一級河川球磨川水系川辺川ダム建設事業に係る公聴会

市花保 公述資料

2025年9月5日(金)

最大浸水深図（河川整備計画目標規模：人吉地区）

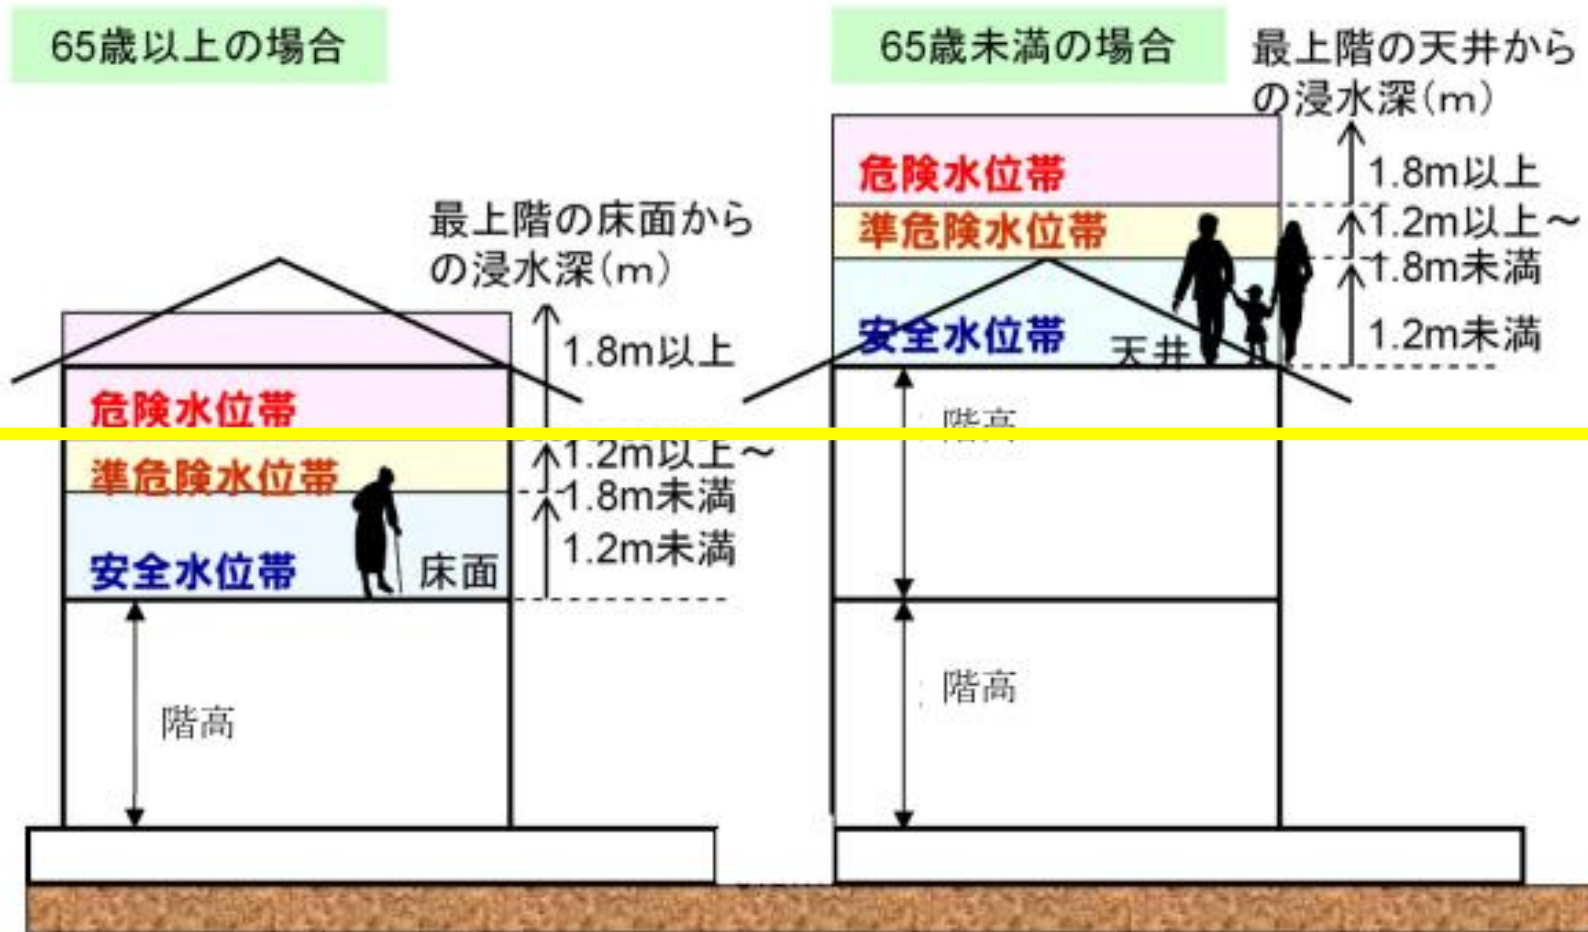
あの日、私たちが体験したのは、猛烈な豪雨によってあっという間に
自宅そばの溝や裏山、道路から迫ってくる濁流だった
ダムが完成後に「宝来町」だけが浸水することはありません

ダムがあれば犠牲者が 120人→1人 は実態に合うのか？

球磨川第四桥梁

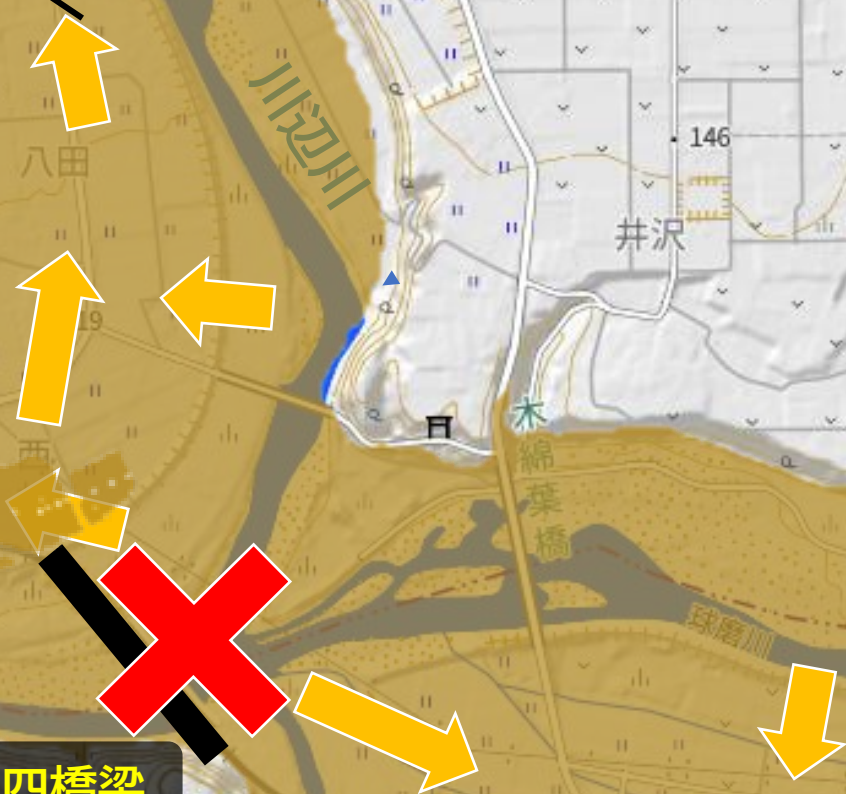
これまでとは違った洪水流の動き
第四桥梁のダム化がないと起き得ない

いつもは上から溢れてくるが
下から水が氾濫してきた
堤防からも溢れてきた

※人吉水位観測所は、7月4日午前8時30分以降「欠測」
図 人吉大橋危機管理型水位計の観測水位

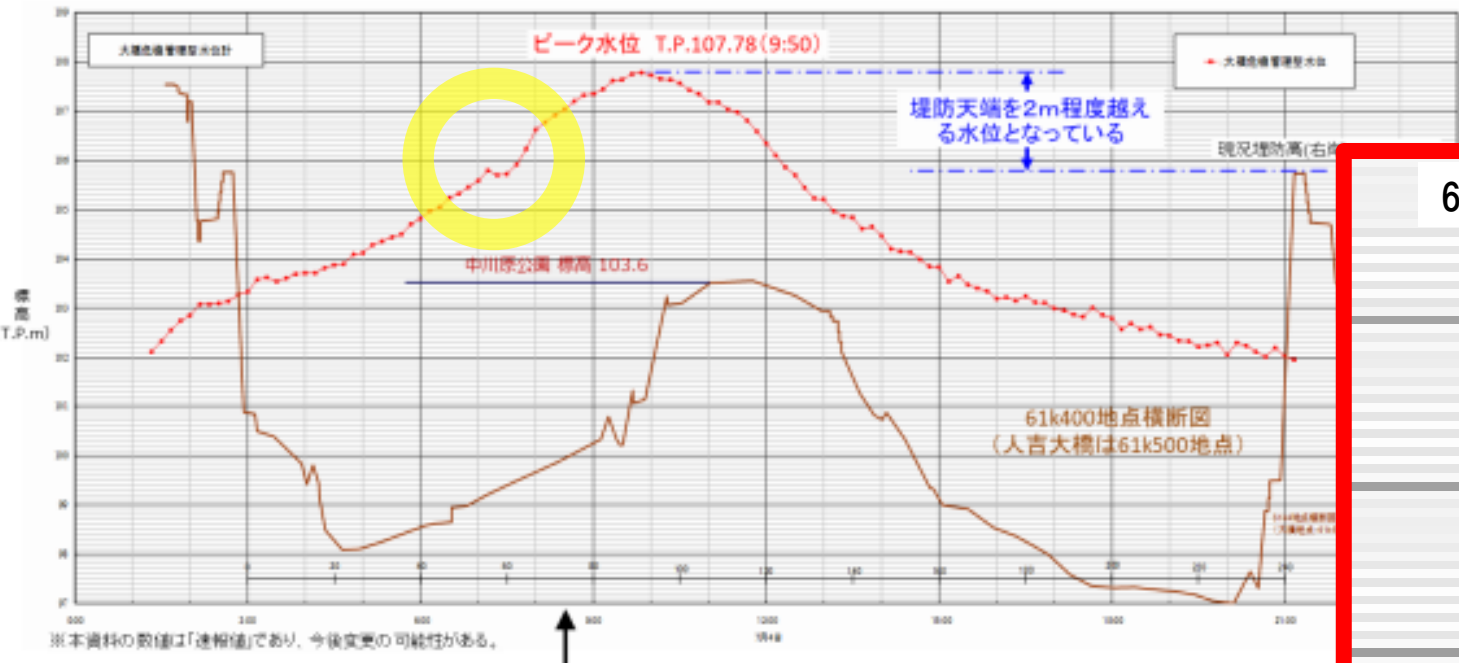
降り続く豪雨で、水位が上昇している7時過ぎに水位が低下している一旦水位上昇が止まったという証言とも一致しており、第四橋梁が流木等で閉塞した状態を示している
その後の段波等による水位上昇がここで見られないのは、この水位計データへの信憑性の問題となる

○ 令和2年7月豪雨時の球磨川第四橋梁の流出による影響について、球磨川第四橋梁の流出時間は把握できておりませんが、球磨川第四橋梁より下流の人吉大橋に設置している危機管理型水位計等の10分ごとの水位データにおいて、段波などの急激な水位の変化は確認されていないことから、橋梁の流出が下流に大きな被害をもたらしたものと考えるにくいところです。

図 人吉大橋周辺における洪水痕跡水位計測状況

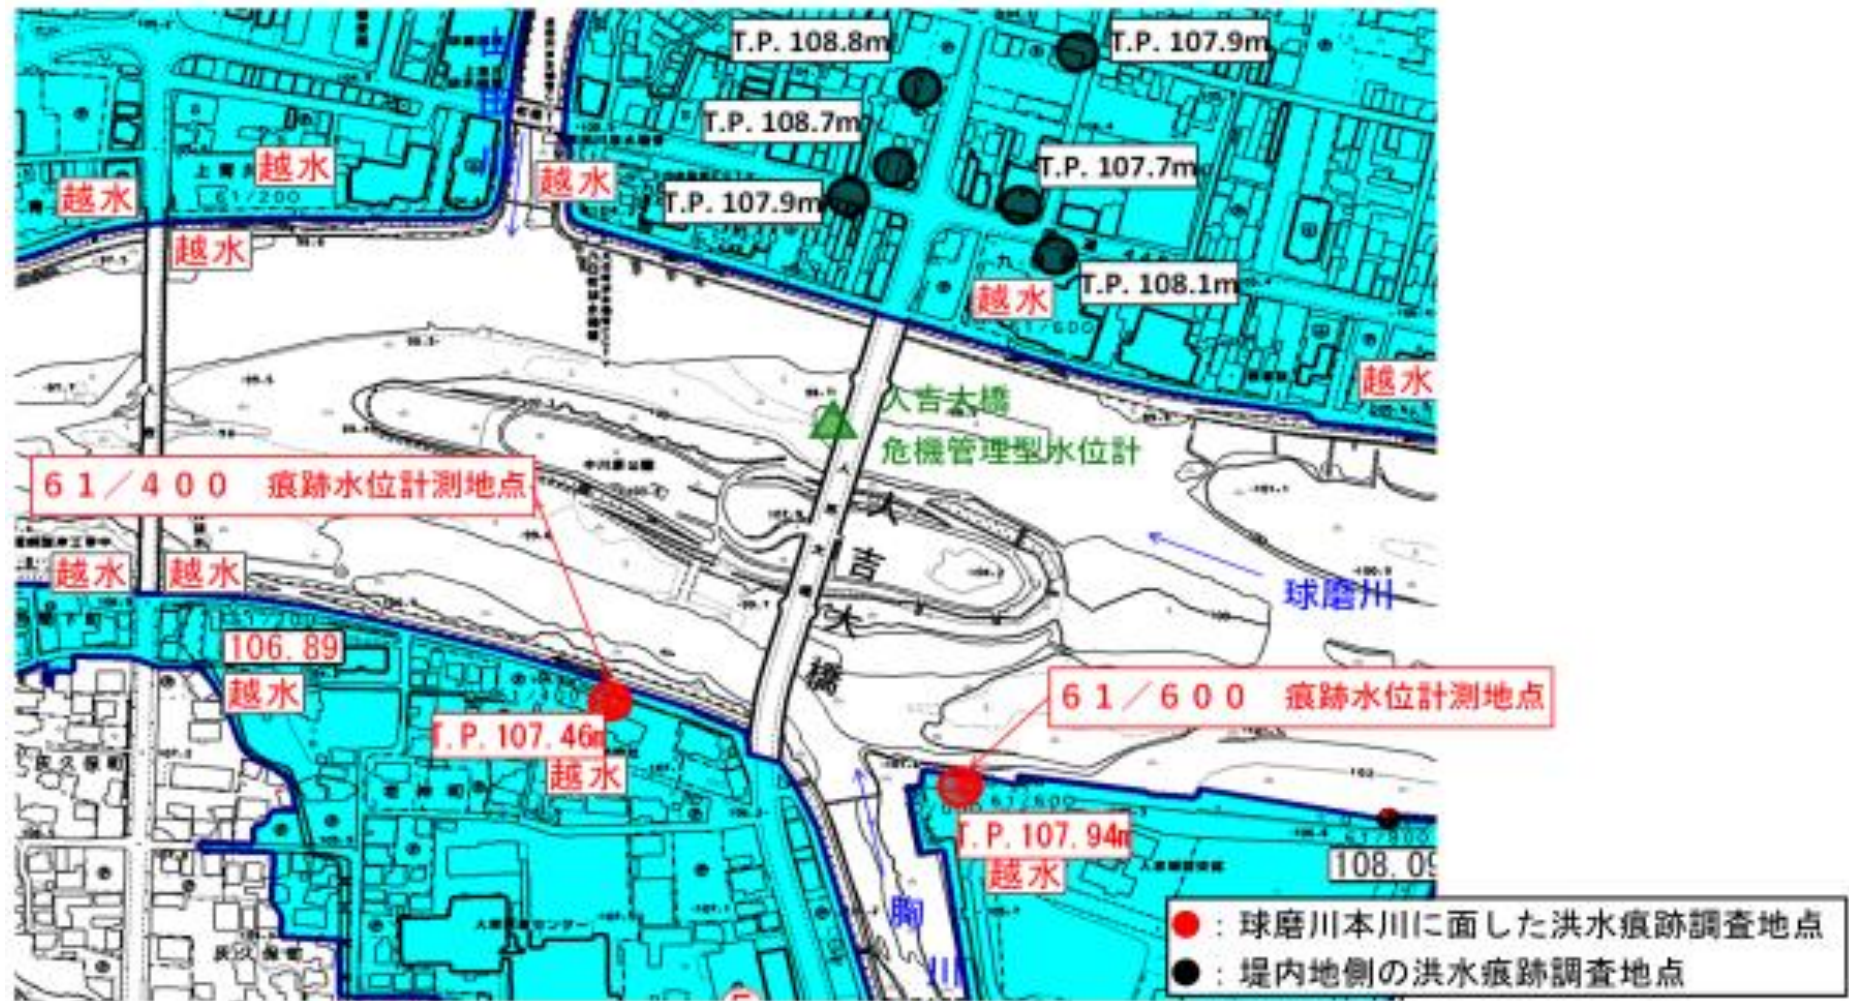
右岸側だけ欄干が壊れている＝洪水流が右岸側に強く流れた＝右岸の水位が高い
なぜ水位が低い左岸の水害痕跡を採用したのか？
